Oggetto: [ID_VIP: 8422] PROVINCIA DI SASSARI (Comune di Giave) - Progetto di un impianto fotovoltaico di potenza complessiva pari a 17,5 MW e delle relative opere di connessione alla rete elettrica e RTN.

Richiesta di chiarimenti e integrazioni alla documentazione di progetto.

OGGETTO: [ID_VIP: 8422] PROVINCIA DI SASSARI (Comune di Giave) – Progetto di un impianto fotovoltaico di potenza complessiva pari a 17,5 MW e delle relative opere di connessione alla rete elettrica RTN.
Procedura riferita al Decreto legislativo n. 152 del 2006 – VIA (art. 23 - PNIEC).
Proponente: Palazzo San Gervasio 3 SPV S.r.l.
Rif. Vs nota prot. 1171 del 26/01/2023, Ns. prot. n. 1374 del 27/01/2023
Parere endoprocedimentale della Soprintendenza ABAP di Sassari e Nuoro.

Estratto Tav.17_Rendering

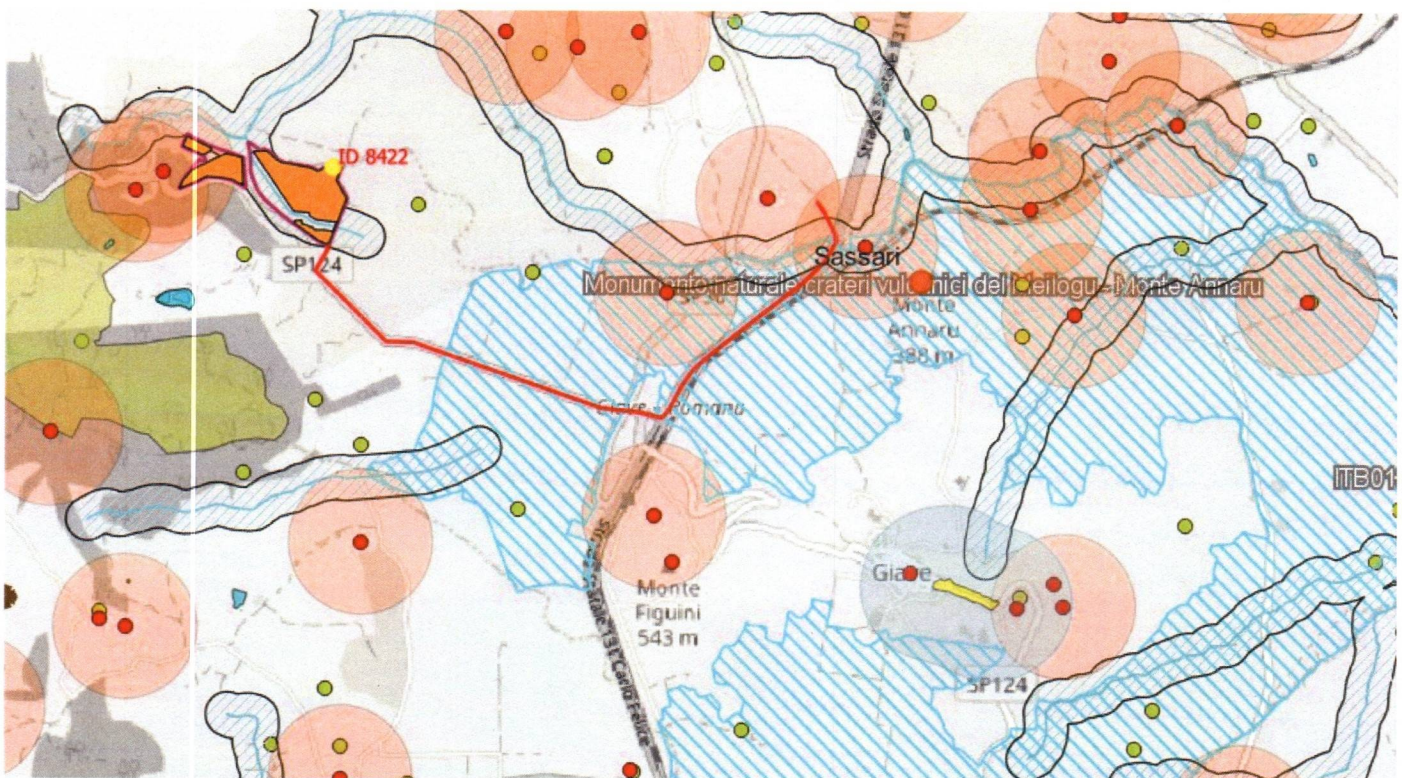
2. considerato che gli elaborati di progetto non chiariscono in maniera univoca **se l'impianto si qualifichi come fotovoltaico o agrivoltaico**, si chiede di chiarire sin dalla presente fase di VIA (con appositi elaborati descrittivi e grafici, redatti in scala adeguata alla relativa lettura e comprensione) se la tipologia di impianto in valutazione sia integrata o meno con l'attività agricola;
Nel caso in cui l'impianto si qualificasse come agrivoltaico si chiede:

- a) di voler verificare la coerenza dell'impianto di cui trattasi con le disposizioni di cui alle Linee Guida in materia di Impianti Agrivoltaici, pubblicate dal MITE nel giugno 2022;

- b) di voler predisporre elaborati grafici e descrittivi di dettaglio in cui vengano indicate le azioni

adottate per preservare l'attività agricola specificando le modalità di integrazione della stessa con quella relativa alla produzione energetica;
